## SERVICE INFO – INA 0001

# Napínací kladka rozvodového řemene

Motory: 1.9 TDI, 1.9 SDI (1996 →)

LuK-AS č.: 531 0440 30

Obrázek 1: 531 0440 30

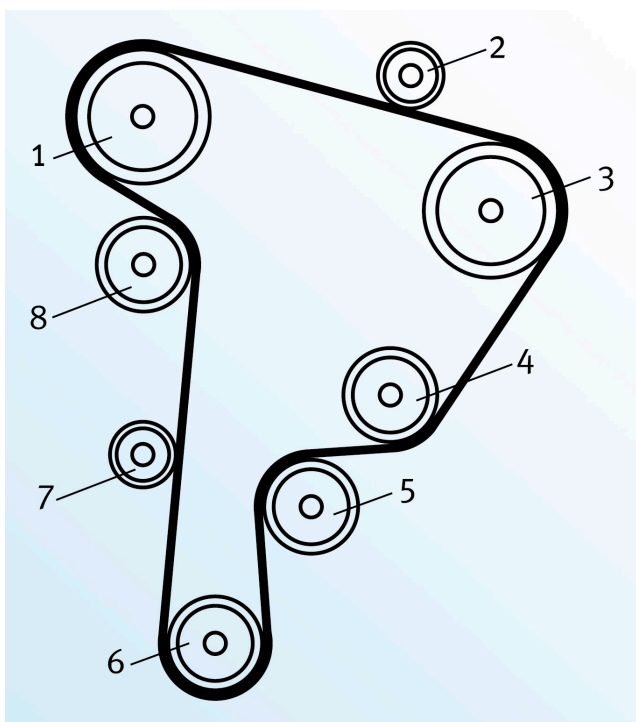
Napínací kladka 531 0275 30 byla nahrazena napínací kladkou s indikátorem opotřebení rozvodového řemene 531 0440 30.

**Nová napínací kladka se od dosavadní liší opticky v následujících bodech:**

1. Modrý kroužek těsnění
2. Světlá zadní strana (stříbrná až zlatá)
3. Kratší distanční díl na zadní straně
4. Křížové šrafování na excentru napínací kladky

**Nová napínací kladka má indikátor opotřebení ozubeného řemene.**

Míra opotřebení je zobrazena na křížovém šrafování vyraženém na těle napínací kladky vedle výřezu pro nastavení nominální polohy napnutí řemene (obrázek 3).
